緩衝装置（Vロッド）のリコールについて

（届出日：令和2年8月20日 開始日：令和2年8月21日）

リコール番号4797

改善箇所説明図

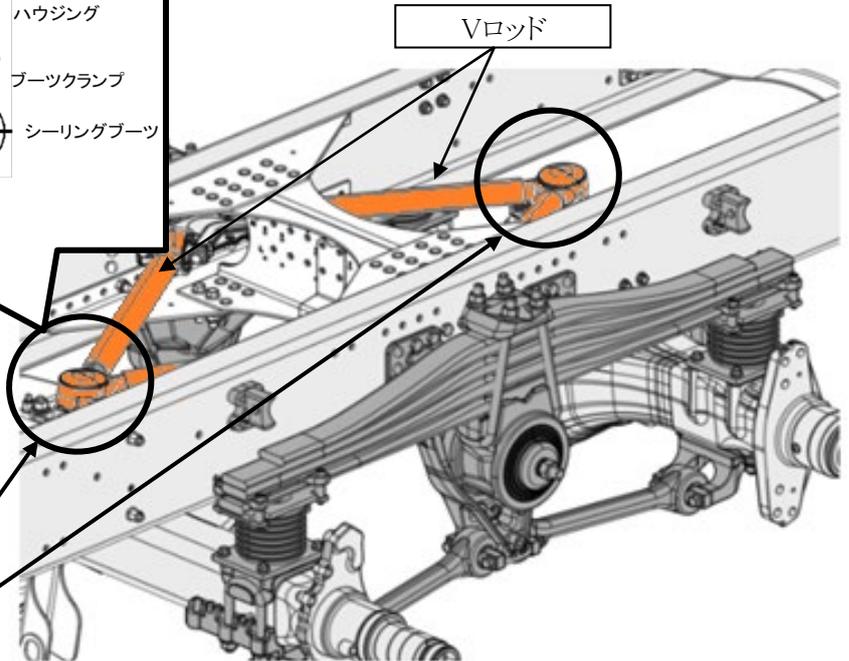
基準不適合発生箇所

重ね板ばね式緩衝装置付大型トラックのVロッドにおいて、製造工程が不適切なため、センタージョイント部ボールスリーブとフランジとの嵌合が不十分なものがある。そのため、段差乗り越えなどの大きな変動等を繰り返し受けると、フランジを固定するボルトの締結力が低下し、センタージョイントのハウジングが破損して、最悪の場合、走行安定性が損なわれるおそれがある。

改善措置の内容

全車両、Vロッドを対策品に交換する。

識別：改善済車両には助手席側ステップ部の車両諸元プレート右上端に黒色ペイントを塗布する。
